訂正のご案内

「タイミングベルト取替張り調整マニュアル 平成10年総合版 下巻」および「同書・平成13年版」「同書・平成16年版」に誤りがありました。訂正すると共に深くお詫び申し上げます。お手数をおかけしますが、訂正の程よろしくお願いいたします。

❶ 総合解説、2 .ベルト警告灯 リセット方法 1 トヨタ 各11ページ

グランビア KCH1 (~平成9年8月) オプティロンメーター

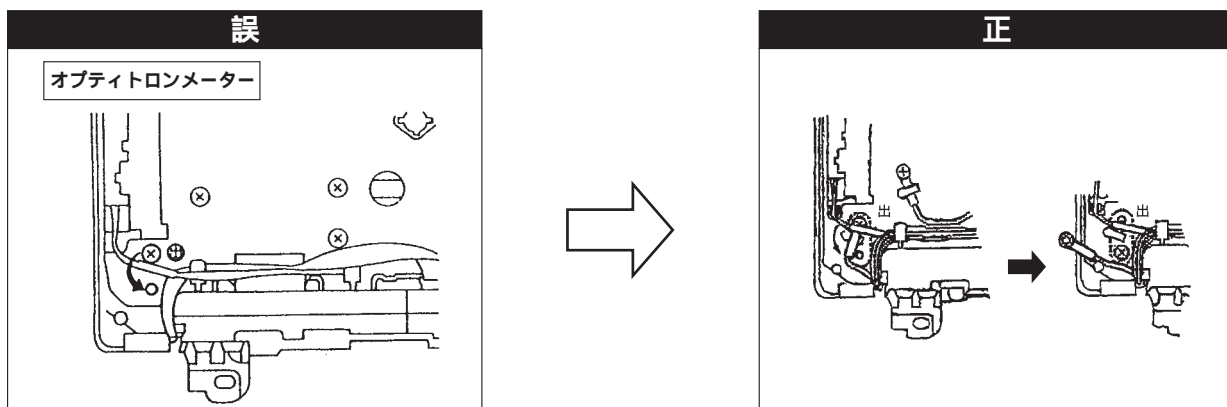
メーター裏側のT-BELTキャンセル用スクリューの図に誤りがありましたので訂正変更して下さい。

また、リセット手順の文章において抜けがありました。下記の通り補足をお願い致します。スクリューを付け替えた後、メーターパネルのトリップSWを操作します。

詳しい内容は各マニュアルの10ページ ハイエースLH10・LH11・LH12,KZH10・KZH11・KZH12・KZH13 (平成5年8月~8年8月) デジタルメーター の③~の方法を参照して下さい。
